**ACTA N° 182-2019  
PERIODO CONSTITUCIONAL  
2016 – 2020**

**ACTA NÚMERO CIENTO OCHENTA Y DOS – DOS MIL DIECINUEVE DE LA SESIÓN ORDINARIA QUE CELEBRA EL CONCEJO MUNICIPAL DEL DISTRITO DE CÓBANO EL DÍA VEINTIDOS DE OCTUBRE DEL DOS MIL DIECINUEVE A LAS DIECISIETE HORAS, EN LA SALA DE SESIONES DE ESTE CONCEJO.**

LABORATORIO NACIONAL  
DE MATERIALES Y MODELOS ESTRUCTURALES

Informe LM-PI-GM-INF-07-2019 Fecha emisión: Setiembre 2019 Página 15 de 66  
Tel.: +506 2511-2500 | Fax: +506 2511-4440 | direccion.lanamme@ucr.ac.cr | www.lanamme.ucr.ac.cr  
Dirección: LanammeUCR, Ciudad de la Investigación, Universidad de Costa Rica.  
Código Postal: 11501-2060, San Pedro de Montes de Oca, San José, Costa Rica.

Figura 2. Sección transversal típica recomendada para camino C06-01-037 San Isidro  
(Fuente: Informe LM-PI-GM-INF-06-2017, LanammeUCR)

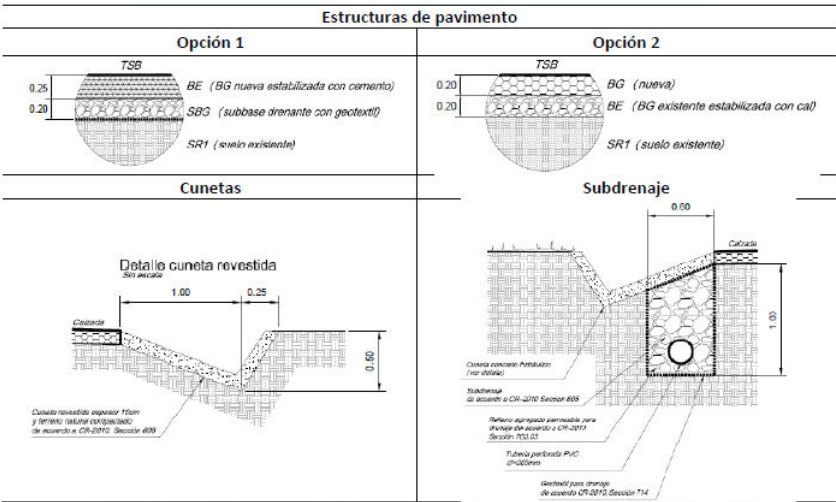
Por otro lado, en el informe LM-PI-GM-INF-06-2017, se realizaron recomendaciones sobre los paquetes estructurales mínimos que deberían utilizarse en estos caminos, así como los elementos complementarios de manejo de aguas, necesarios para asegurar el buen funcionamiento de estas estructuras por construir, tal y como se muestra en la Figura 2. Todos estos elementos en conjunto, se consideraron estrictamente necesarios para obtener un proyecto duradero, que cumpliera con las exigencias planteadas por la importancia de la zona y el volumen de tránsito. Adicionalmente, se debe señalar que las intervenciones realizadas en los caminos indicados en el apartado 1 del presente informe y ejecutados por medio de las Licitaciones 2018LA-00004-01, 2018LA-00006-01 y 2018LA-00010-01, **No se ajustan a las recomendaciones del LanammeUCR indicadas en el informe LM-PI-GM-INF-06-2017**, dado que la estructura de pavimentos es diferente, no se construyeron drenajes pluviales (cunetas revestidas) ni sub-drenajes.
